Frie Elforbrugere

Ringkøbing Amt, Teknik og Miljø har i august 2006 udsendt en VVM-redegørelse og miljørapport med betegnelsen Vindmøller sydøst for Struer. VVM-redegørelser skal opfylde de samme krav til uvildighed og seriøsitet som al anden dokumentation, som lægges til grund for beslutninger i offentligt regi. Det gør denne VVM-redegørelse ikke.

Vedr. J.nr. NKN - 33- 01010 - Klage over Ringkøbing Amts afgørelse om vedtagelse af forslag til tillæg nr. 36 til Regionplan 2005 - Vindmøller sydøst for Struer.

Vedr. visuelt materiale benyttet i VVM- redegørelse ang. vindmøller sydøst for Struer

Foto B

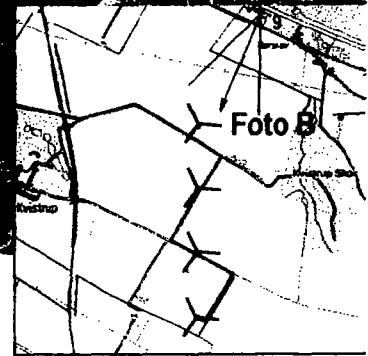
Ser man på Foto B, (side 85 i VVM) som ifølge landkortet i hjørnet af billedet, er taget mod syd fra Vinderupvej 26, skulle nærmeste mølle stå 20 grader vest for syd 620 meter fra Vinderupvej 26, i en række i retning syd - nord.

Billedet er fotograferet fra Vinderupvej 26, ca. 60 meter øst for det sted hvor VVM rapporten viser billedet skulle være taget.

Dette har man gjort for at finde nogle buske og træer man kunne gemme møllerne bag. Desværre viser billedet en helt forkert placering af møllerne idet den sydligste af møllerne på visualiseringen er anbragt inde på Herregården Quistrup, i retning vest - sydvest, øst - nordøst, altså helt ude af planlagt placering, som skulle være syd - nord, Det nederste billede af foto B er taget i 3 meters højde fra samme sted som det øverste billede, og viser derfor tydeligt via træerne i skel, at man har placeret møllerne forkert.

Ved genkonstruktionen af fotoet opdages at fotopunktet er bag et udeskur, der ligger ca. 600 meter væk fra nabo 9's beboelse.

Netop herfra og kun herfra kan nogle buske i sommerhalvåret dække noget af møllerne. Nabo 9 har fra sine stuevinduer fri udsigt til måske fremtids vindmøller.

Foto C
 Visualisering fra nabo 18,
 Dalby Huse

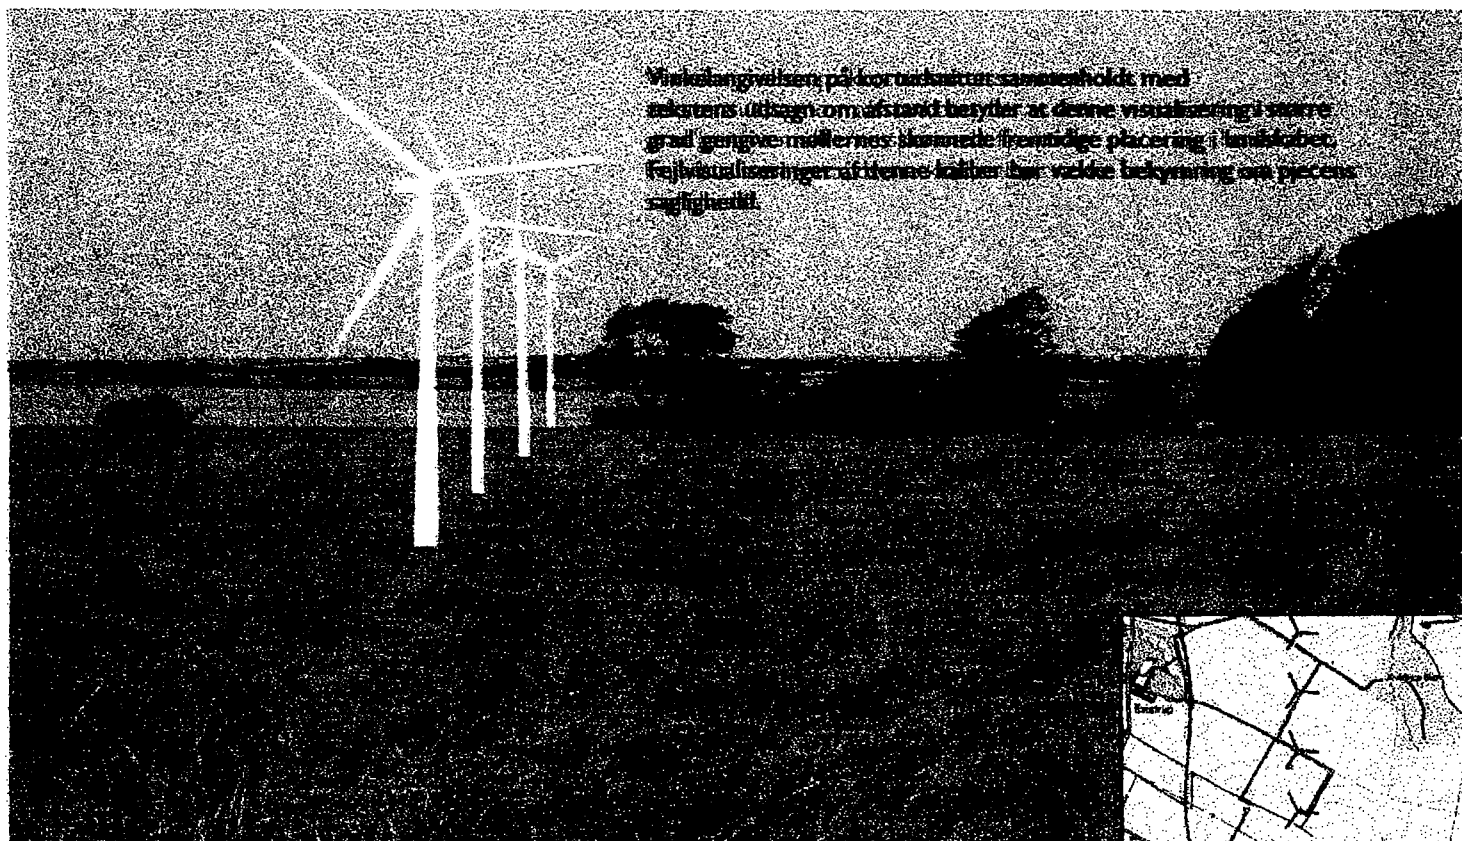
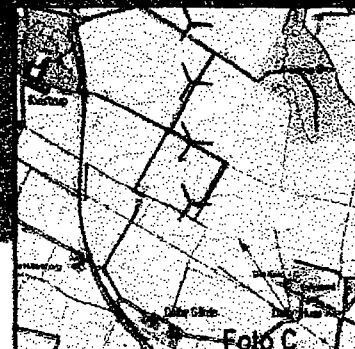
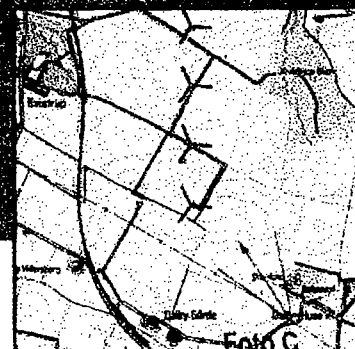
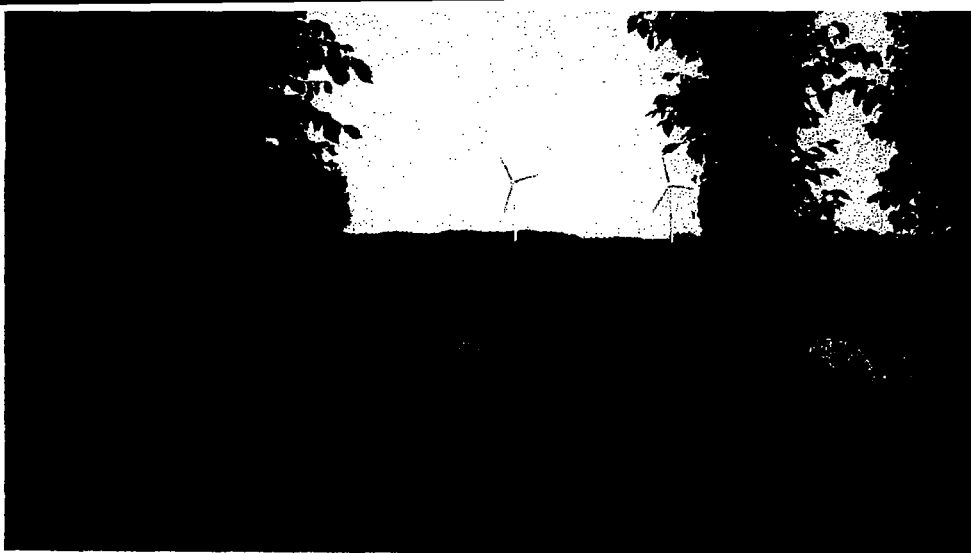
På foto C (Side 87 i VVM) er vinkelen til møllerne på øverste billede helt forkert, igen set i forhold til landkortet i hjørnet af billedet. Det nederste billede viser den vinkel man ville have set møllerne i hvis det havde været korrekt.

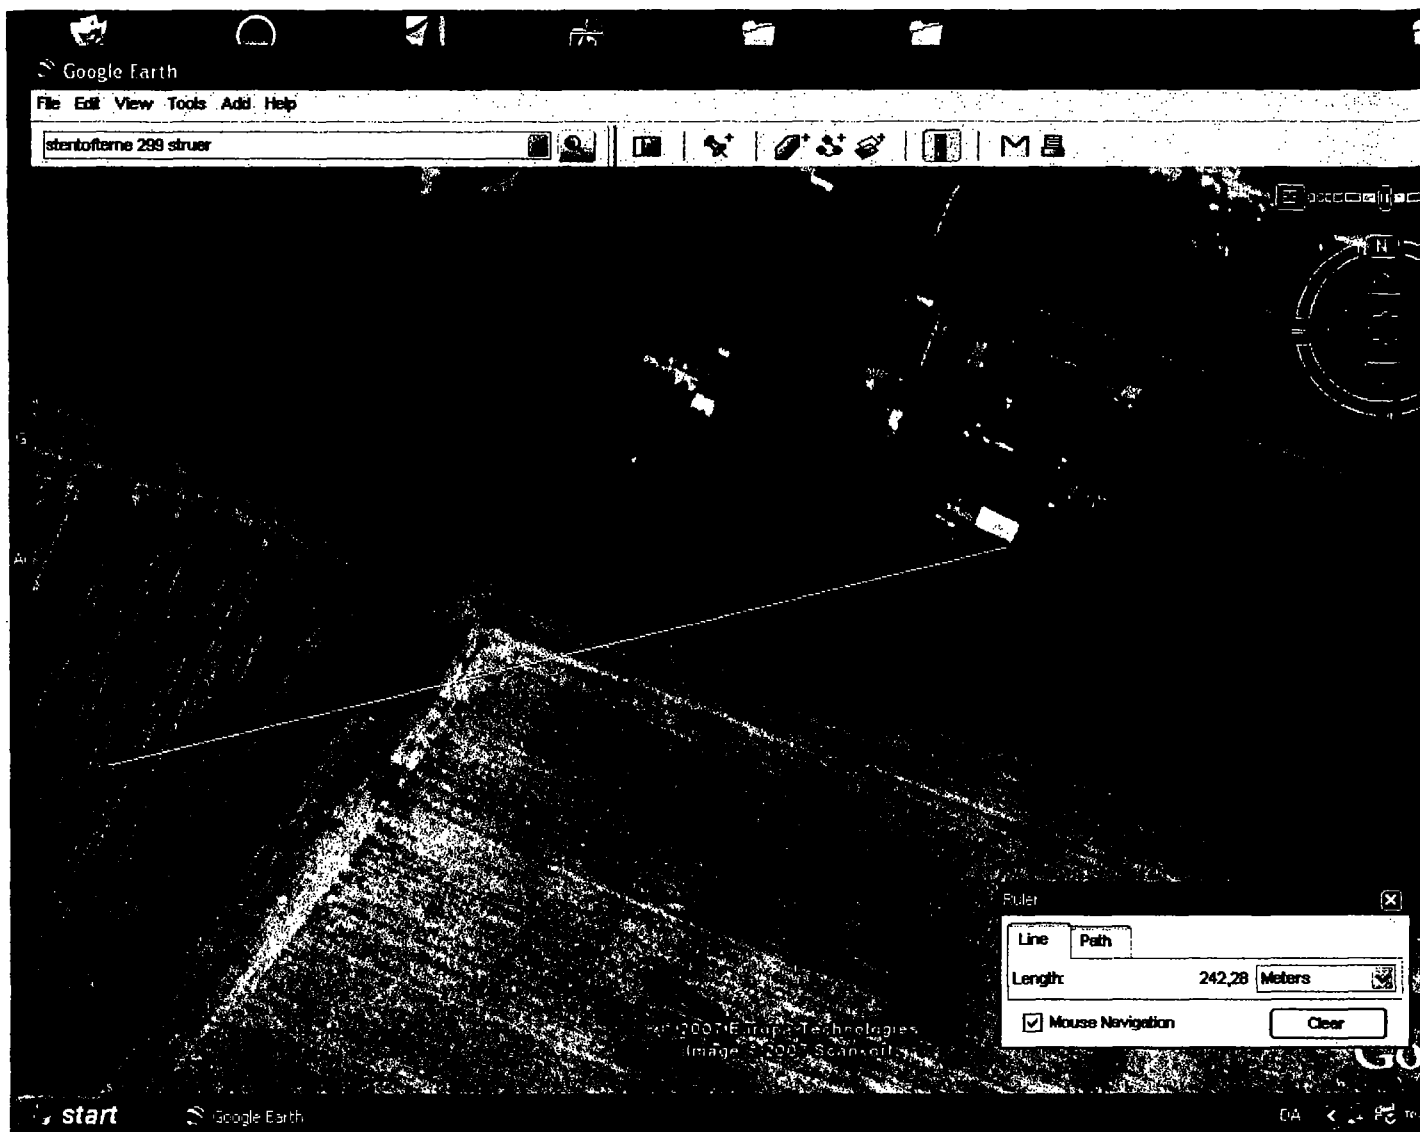
På kirkegården i Gimsing findes der ingen bortforklaring på visualiseringen. (Side 20 i VVM), fotografen har gemt sig bag de eneste træer der findes på sydsiden af kirkegården. I virkeligheden forholder det sig sådan, at der fra den nye del af kirkegården samt fra den planlagte udvidelse bliver helt frit udsyn til møllerne, som i øvrigt heller ikke som angivet er to km. fra kirkegården til nærmeste mølle men kun 1600 meter.

Ved genkonstruktionen af fotoet opdages at hvis fotopunktet placeres 30 meter længere mod øst ved sidste række af grave bliver udsigten fra kirkegården således:
